Mission régionale d'autorité environnementale
OCCITANIE

Avis
sur un parc photovoltaïque à Bouloc-en-Quercy (82)

N°saisine : 006587/A P

Date : 10 décembre 2025

Figure 2 : plan de masse du projet (source : étude d'impact)

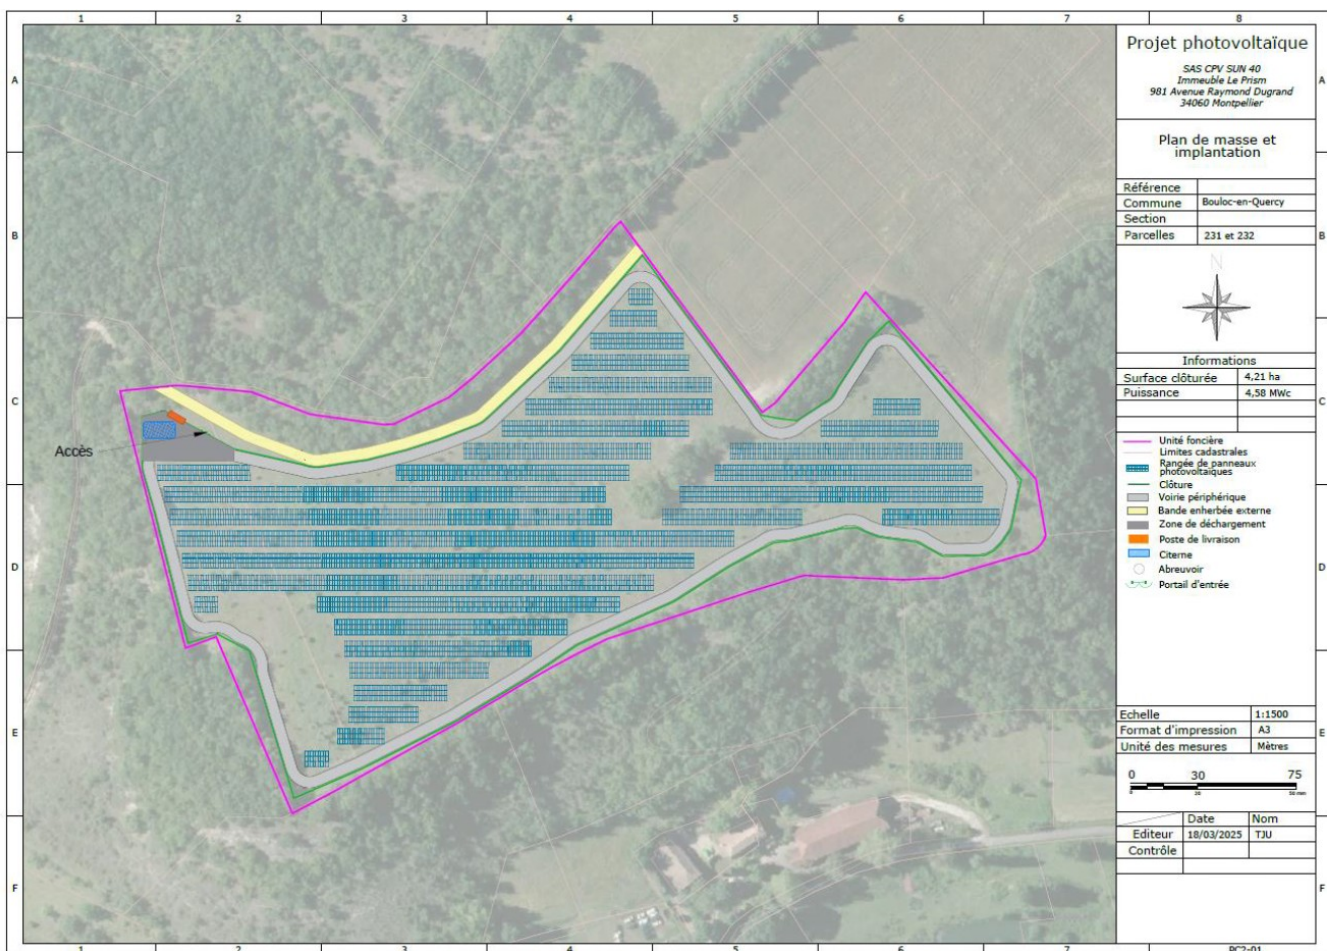
L'ensemble des éléments du projet inclut (cf. figure 2) :

- l'aménagement du chemin communal sur 350 m pour permettre l'accès aux engins lors du chantier et de la maintenance : élargissement de la bande roulante à 4 voire 5 m, suppression des arbres et arbustes dans l'emprise, renforcement du chemin (décaissement sur 30 cm et application d'une couche de graves) ;

- 7 047 panneaux photovoltaïques d'une puissance unitaire de 650 Wc, dont la hauteur du point bas par rapport au sol est de 1,1 m et celle du point haut de 3,1 m. Une distance minimale inter-rangée de 3 m est prévue ;

- la création d'une piste périphérique d'une largeur de 5 m et d'une longueur totale de 1 016 ml ;
- la création d'une zone de déchargement d'une surface de 650 m² ;

- une réserve incendie d'un volume de 120 m³ ;
- un poste de livraison couplé à un poste de transformation, d'une surface d'environ 23 m² et d'une hauteur de 3,3 m ;

- une clôture d'une hauteur de 2 m et d'une longueur de 1 120 ml ;
- le raccordement au réseau électrique public jusqu'au poste source de Lauzerte (création d'un raccordement de 3,3 km sous voirie existante jusqu'à l'armoire de coupure la plus proche) ;

- la mise en place d'une bande débroussaillée de 5 m le long du boisement au nord de l'emprise du projet.
